MIASTO i GMINA POŁANIEC

TI.271.22.2024.TIB-4

Wyjaśnienie i zmiana nr 1 do SWZ

Przebudowa i doposażenie świetlic wiejskich na terenie gminy Połaniec

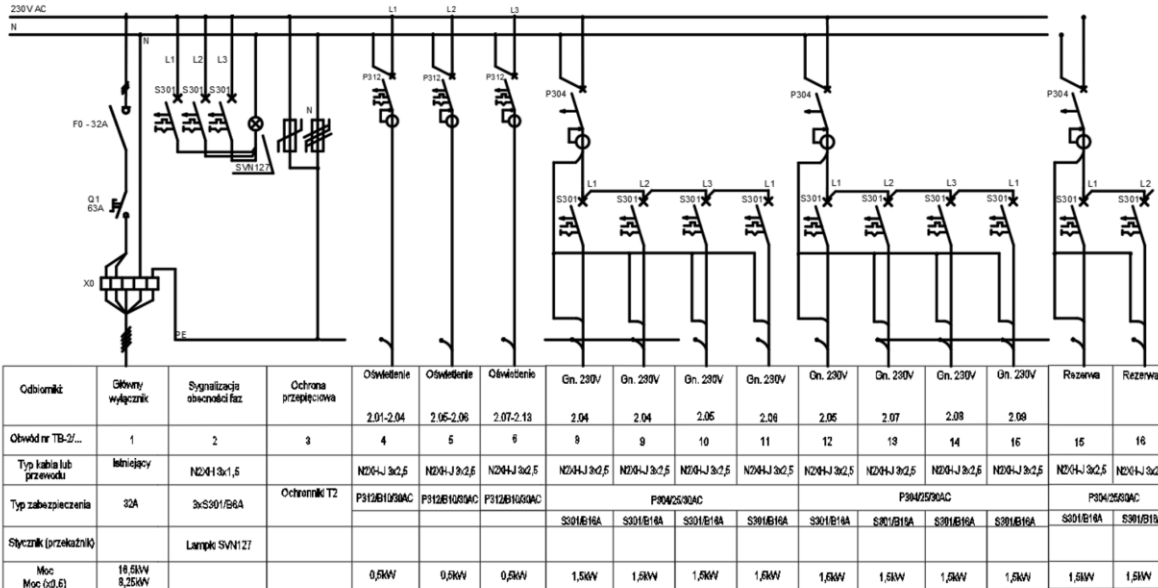
5. Brak schematów tablic głównych TG w budynkach świetlic wraz z dobozem i rozmieszczeniem zabezpieczeń. Prosimy o uzupełnienie dokumentacji – dotyczy wszystkich świetlic.

Projektowane nowe rozdzielnie piętrowe należy wykonać według poniższego schematu:

Dla dodatkowych obwodów należy przewidzieć rozbudowę istniejących rozdzielnic o pola wymagane.

1. Układ sieci: TN-C-S
2. Ochrona od porażenia **SZYBKI WYŁĄCZENIE ZASILANIA ODBIORNIKÓW**
3. Tablice wyposażić w rozłącznik izolacyjny oraz inną aparaturę zgodnie ze schematem.
4. W tablicy zastosować rezerwę na rozbudowę min. 20%

UWAGA!
Ostateczny dobór zabezpieczeń i przewodów zasilających należy zweryfikować po wyborze konkretnych modeli urządzeń (zgodnie z ich dtr).
